## Odpowiedzi na zadane pytania udzielone oferentom w ramach postępowania na wyłonienie Generalnego Wykonawcy Rozbudowy Kultury Polskiej w Wilnie- stan na dzień 12.04.2021

### **Odpowiedzi na zadane pytania udzielone oferentom w ramach postępowania na wyłonienie Generalnego Wykonawcy Rozbudowy Kultury Polskiej w Wilnie- stan na dzień 21.04.2021**

#### **Odpowiedzi na zadane pytania udzielone oferentom w ramach postępowania na wyłonienie Generalnego Wykonawcy Rozbudowy Kultury Polskiej w Wilnie- stan na dzień 23.04.2021**

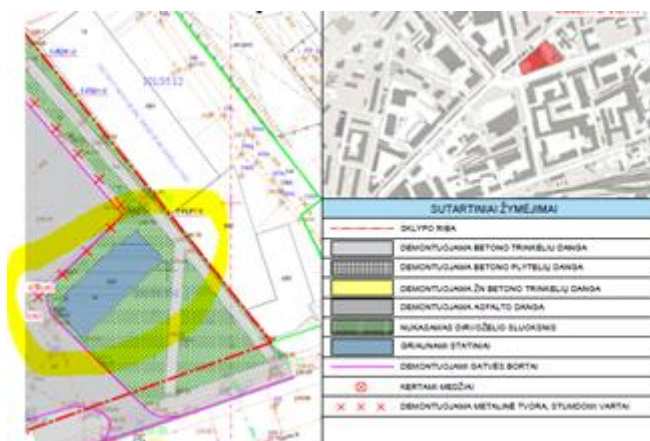
10) W części ogólnej przedłożonego projektu technicznego stwierdzono, że na terenie przyszłego budynku est budynek, który należy zburzyć.

Ale arkusz roboczy nie przewiduje żadnych prac rozbiórkowych.

Dokładny opis rozbiórki jest zawarty w części projektu SO (19 1019-TP-00-SO). Arkusz roboczy należy rozwinąć zgodnie z instrukcją „inne elementy- należy wskazać i rozwinąć ....lub porozbijać działanie wg własnej szczegółowości”

31 lentelė. Automobilių stovėjimo vietų įrengimas

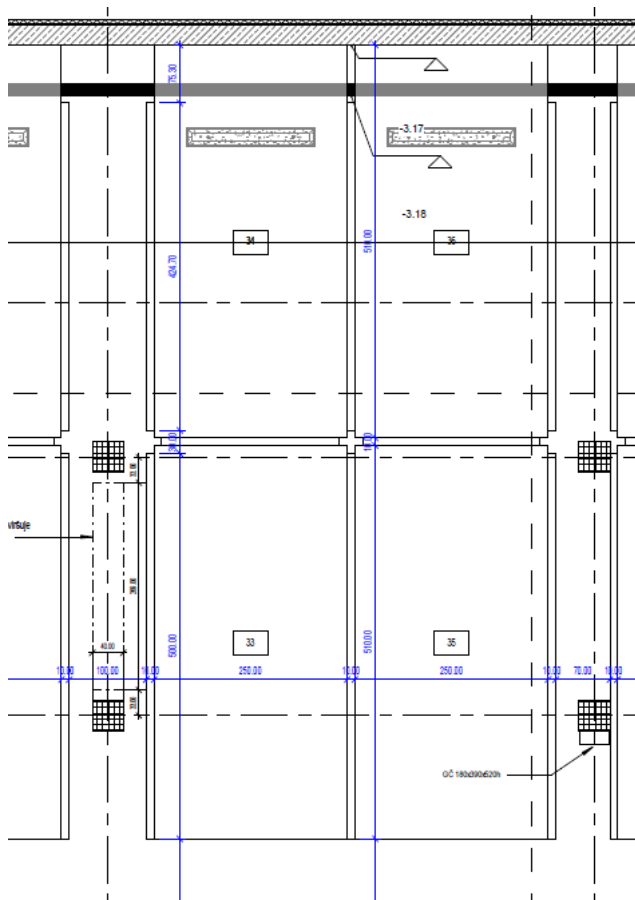
18) Pagal statybos techninio reglamento STR 2.06.04:2014 „Gatvės ir vietinės reikšmės keliai. Bendrieji reikalavimai“ 113 punkto 31 lentelę automobilių parkavimo vietos projektuojamos tokiais principais (tłum.: Zgodnie z techniczną regulacją budowlaną STR 2.06.04: 2014 „Ulice i drogi lokalne. Wymagania ogólne”, Tabela 113, poz. 31, miejsca parkingowe należy projektować według następujących zasad):

Prašome patikslinti šį sprendinį (tłum. Określ to rozwiązanie):

Parking jest zaplanowany wg potrzeb Zamawiającego i się nie zmienia. Proszę sprecyzować stwierdzenie "Prašome patikslinti šį sprendinį"? Rozplanowania parkingu nie da się zmienić. Podana wersja jest uzgodniona z miastem i Zamawiającym.

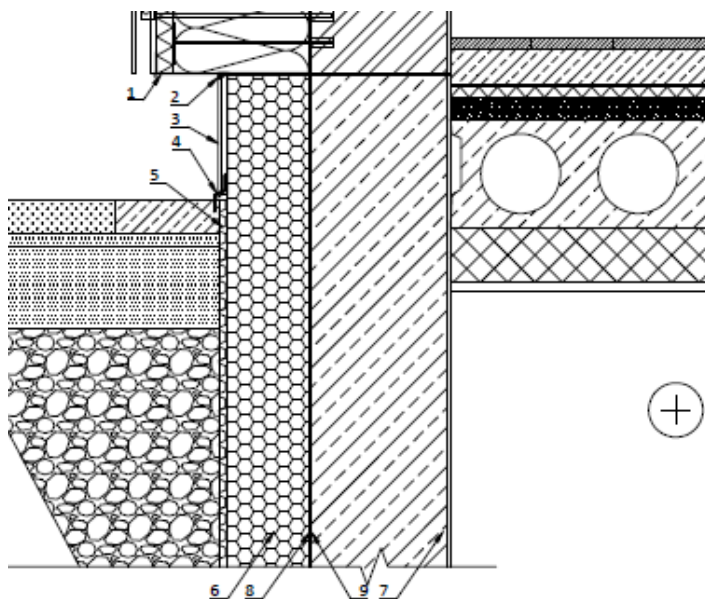
Žymėjimas/ Type Mark	pavadinimas/ Description
PA-1	CGL tipo perdangos apšiltinimo vata
PA-2	Xtratherm SAFE-R RS fenolio putų (PF) šilumos izoliacinė plokštė skirta perdangoms, dengta daugiasluoksne aliuminio folija iš abiejų pusių + 6 mm magnio oksido plokštė iš vienos pusės, su padidintu atsparumu ugniai – B-s1,d0
PPS-1	Conlit tipo perdangos priešgaisrinė vata

Čia reikia pakeisti žymėjimą, žymėjimas kartojasi projekte, klaidą pataisyta, parapetu apšiltinimo žymėjimas pataisytas, žiūr. Prisegtą lentelę.

Tutaj należy zmienić oznaczenie, ponieważ oznaczenie powtarza się w projekcie, błąd został poprawiony, oznaczenie materiałów izolacyjnych parapetów poprawione, patrz Załączoną tabelę.

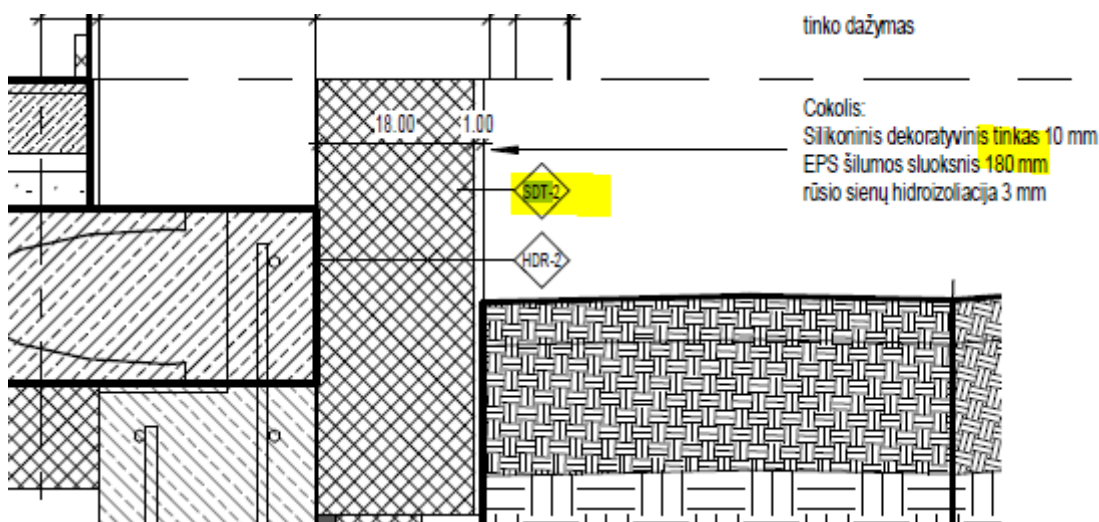
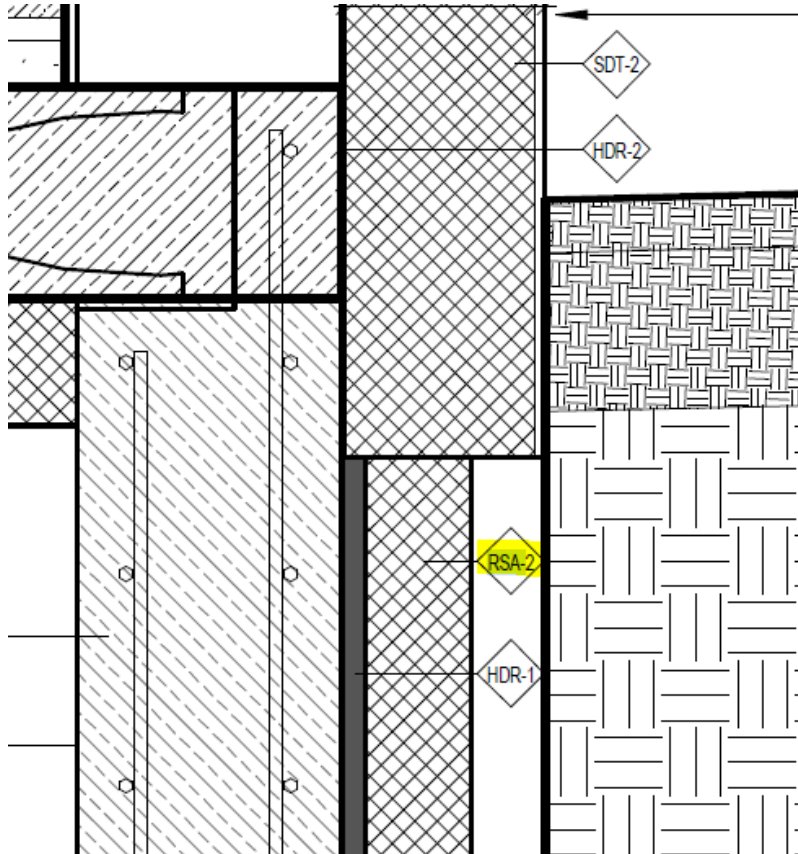
Tuo tarpu pagal SA dalį cokolis šiltinamas pagal detalę SDT-2 (RSA-3), apšiltinant ~500 mm aukščio ruožą EPS termoizoliacija 180 mm storio:

Tymczasem cokół wg części SA ocieplony jest wg części SDT-2 (RSA-3), ocieplając odcinek o wysokości ~ 500 mm izolacją termiczną EPS o grubości 180 mm:

O rūsio sienos apšiltinamos šiltųjų patalpų zonoje XPS200 100 mm storios pagal detalę RSA-2, šaltųjų patalpų zonoje pagal detalę RSA-1 XPS 200 50 mm storio:

Natomiast ściany piwnic ocieplone są w strefie ciepłego pomieszczenia XPS200 o grubości 100 mm wg szczegółu RSA-2, w strefie chłodni wg szczegółu RSA-1 XPS 200 o grubości 50 mm:

Prašome patikslinti, kuo vadovautis teikiant pasiūlymą?

Należy przestrzegać rysunków SA, w szczególności arkusza 10/19-DP-01-SA-BR-D19, SZCZEGÓŁY ELEWACJI FD-1.1 1:10. Wszystkie ogrzewane pomieszczenia w piwnicy są izolowane izolacją 100 mm od fundamentu do cokółu, pomieszczenia nieogrzewane izolowane są izolacją 50 mm, tylko górna część ściany piwnicy, co znajduje się pod ziemią.

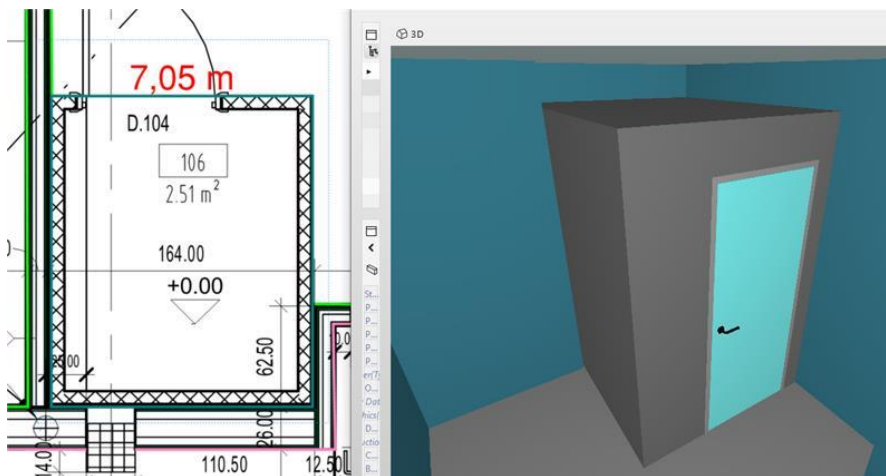
W części TS projektu SA określono kilka różnych typów stropów PKL-5 krawędzi. Proszę wskazać, który rodzaj krawędzi stropu należy ocenić w propozycji.

Lubų PKL-5 priimti briaunos tipą E pagal TS, bet tai irgi interjero klausimas, prašau suderinti su užsakovu./ Do Sufitów PKL-5 uwzględnić krawędź typu E wg opisu TS, ale jest to również kwestia wnętrza, proszę uzgodnić to z klientem.

### Auxiliary Heat Kit Connection (500 Indoor Unit, 250 Radiators)

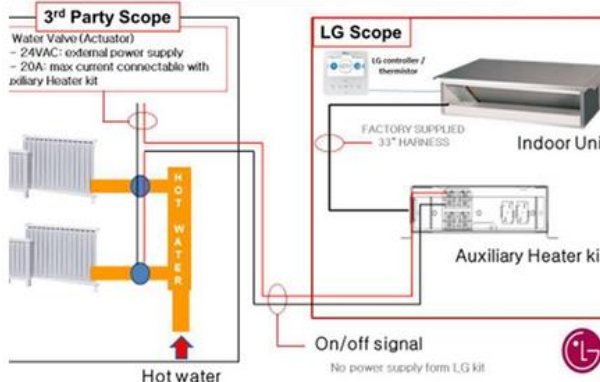
Proszę określić rozwiązanie do zarządzania systemem ogrzewania i chłodzenia. Projekt pracy przewiduje powielenie termostatów grzewczych, tablic sterujących z panelem chłodzącym LG i płytą. Firma LG oferuje rozwiązanie do sterowania ogrzewaniem i chłodzeniem za pomocą płyty synchronizacyjnej LG i klawiatury. Proszę określić, jaką decyzję zarządczą należy ocenić we wniosku.

Vertinti sprendimą šildymo ir vėsinimo valdymą atlikti per LG sinchronizavimo plokštę ir pultelį. Ocenai rozwiązanie do sterowania ogrzewaniem i chłodzeniem za pomocą płyty synchronizacyjnej LG i pilota.

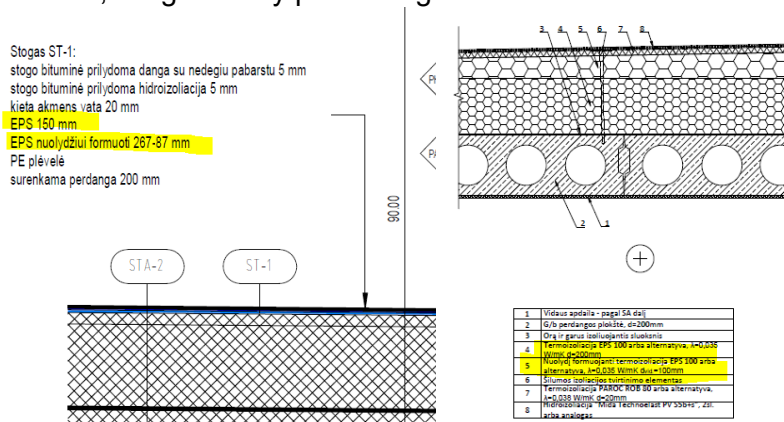
90) SA dalyje pateikta stogo detalė ST-1 skiriasi nuo SK dalyje pateiktos stogo detalės STD-1. Prašome patikslinti, kuom vadovautis?

Część dachowa ST-1 w części SA różni się od części dachowej STD-1 w części SK. Proszę określić, czego należy przestrzegać?

Prašau priimti SK detalės duomenis, EPS 100. Proszę przyjąć detal SK, EPS 100
